DELIBERAZIONE DELLA GIUNTA REGIONALE 6 febbraio 2023, n. 66

Comune di MONOPOLI. Progetto per la costruzione di silo per carico e scarico dei fanghi disidratati ed opere impiantistiche connesse all'inserimento nelle linee di processo esistenti Proponente: Acquedotto Pugliese S.p.A - AUTORIZZAZIONE PAESAGGISTICA art. 90 NTA del PPTR, in deroga ai sensi dell'art. 95.

ALLEGATO A

Progetto per la costruzione di silo per carico e scarico dei fanghi disidratati ed opere impiantistiche connesse all'inserimento nelle linee di processo esistenti

Confronto tra silo ribassato di progetto e silo standard

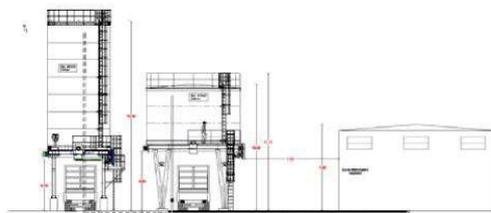
In merito alla assenza di alternative progettuali con nota prot. n. 145/3860 del 27.04.2022 questa Sezione ha chiesto al proponente di valutare:

"(...) al fine di evitare impatti visivi, l'alternativa progettuale che, preveda di poggiare il silo direttamente a terra, senza la sottostruttura, sostituendo il carico diretto nella vasche degli autocarri con un sistema di pompaggio dei fanghi disidratati."

Con successiva nota prot. n. 56660 del 19.09.2022, acquisita al prot. col n. 145/7703 del 20.09.2022, il proponente riscontrando la suddetta nota ha rappresentato quanto segue:

"La soluzione suggerita da codesto ufficio, ovvero quella di "poggiare il silo direttamente a terra, senza la sottostruttura, sostituendo il carico diretto nelle vasche degli autocarri con un sistema di pompaggio dei fanghi disidratati", non appare percorribile per le motivazioni che di seguito si rappresentano:

- *rinuncia al caricamento rapido a gravità del bilico e quindi tempi molto ristretti, stimati in qualche ora, con la conseguente necessità di utilizzare un sistema di scaricamento dei fanghi che da gravità passa ad essere meccanico, del tutto analogo (per la natura del materiale da spingere, fango disidratato) a quello già necessario per caricare il silo. Tale sistema (pompa di sollevamento a pistoni, saracinesche meccaniche e condotta premente) ha un costo stimato di circa 250.000€, pari a circa il 25% del costo totale dell'intervento per il quale occorrerebbe richiedere, semmai possibile, una integrazione al finanziamento stanziato;*

- *il fondo del serbatoio (in acciaio) e gli apparecchi di scarico (saracinesca di intercettazione della condotta di carico, condotta, impianto di sollevamento) devono essere ispezionabili, il che vuol dire che occorre garantire una luce libera sotto il fondo, di almeno 3200 mm (rispetto agli attuali 4.800 misurati dall'intradosso della sottostruttura) utile ai mezzi di intervento chiamati in causa per la manutenzione ordinaria e straordinaria del sistema di scarico.*

- *qualunque serbatoio metallico interrato (ovvero poggiato direttamente al suolo) richiede una vasca sottostante di contenimento in calcestruzzo o altro materiale, che a sua volta sia ispezionabile ed in grado di contenere il volume stoccato nel serbatoio (circa 200 mc), per evitare potenziali contaminazioni della falda in caso di lesioni strutturali alle pareti e al fondo (che invece sarebbero visibili con la realizzazione del silo come progettato) e conseguenti fuoriuscite dello stoccato; ciò si tradurrebbe nella necessità di realizzare una controvasca che funga da corona circolare, con ulteriori aggravii di costi che al momento non è possibile quantificare, oltre alla necessità di reperire ulteriori risorse economiche per far fronte alla soluzione da adottare. Nel caso in specie, limitando a 2 metri l'altezza della vasca di coronamento (un metro entroterra ed uno fuoriterra), sarebbe necessaria una struttura esterna di diametro 14 metri (compreso lo spessore delle vasche) che descrive una impronta planimetrica non disponibile sull'area dell'impianto di depurazione anche nella eventualità in cui si dovesse pensare di utilizzare un silo dalla larghezza standard.*

Si ritiene pertanto di poter condividere l'assenza di alternative localizzative e/o progettuali.

Rappresentazione su ortofoto delle opere di mitigazione previste (in verde).

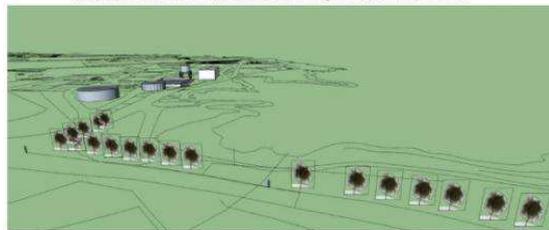
- i. filare di tamerici (12 esemplari), ad integrazione di quelli già esistenti lato mare della pista ciclabile su via Marina del mondo, su una lunghezza di 55metri e spaziate 5.5 metri;
- ii. alberi ad alto fusto (cipressi) all'interno del depuratore a ridosso della recinzione lato sud.

Si propone quindi, oltre agli alberi ad alto fusto (3 cipressi) immediatamente piantumabili all'interno del depuratore (ii), di realizzare un secondo filare di tamerici (i), alle spalle di quello esistente, con le piante sfalsate rispetto alla prima fila, ed a copertura dello spazio libero da alberi che dà accesso al piazzale sterrato lato mare, in modo da raddoppiare efficacemente l'effetto di mitigazione visiva sulle visuali verso il silo di progetto”.

- le opere di mitigazione proposte (*filare di tamerici in 12 esemplari, ad integrazione di quelli già esistenti lato mare della pista ciclabile su via Marina del mondo, su una lunghezza di 55metri e spaziate 5.5 metri; ii. alberi ad alto fusto (cipressi) all'interno del depuratore a ridosso della recinzione lato sud. Si propone quindi, oltre agli alberi ad alto fusto (3 cipressi) immediatamente piantumabili all'interno del depuratore (ii), un secondo filare di tamerici (i), alle spalle di quello esistente, con le piante sfalsate rispetto alla prima fila*) dovranno prevedere, in aggiunta, una riqualificazione del verde esistente integrando le essenze presenti e migliorando le delimitazioni dell'area del depuratore. Le piantumazioni previste dovranno interessare il limite dell'area dell'impianto in corrispondenza dell'accesso e del capannone antistante l'area oggetto di intervento in maniera da garantire una migliore integrazione dell'intervento rispetto le visuali offerte dalle insenature più a sud, lungo via Marina del Mondo, lì dove la viabilità panoramica risulta molto prossima alla scogliera e nelle aree cuscinetto come individuate nell'allegato alla presente con indicazioni in rosso.

silos + mitigazioni esistenti (alberature);

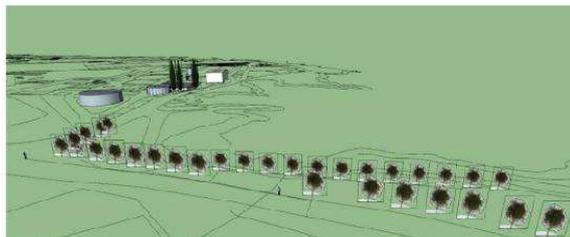
Peraltro, nella medesima Relazione è riportato un apposito studio con idonee fotosimulazioni del silo, dalle quali è possibile desumere la ridottissima visibilità dello stesso, che pure è stata affrontata con una proposta di mitigazione dell'intero contesto mediante l'integrazione/piantumazione di essenze arboree uguali a quelle già presenti su Via Cristoforo Colombo in modo da assicurare la compatibilità dell'intervento con la qualificazione paesaggistica dei luoghi."
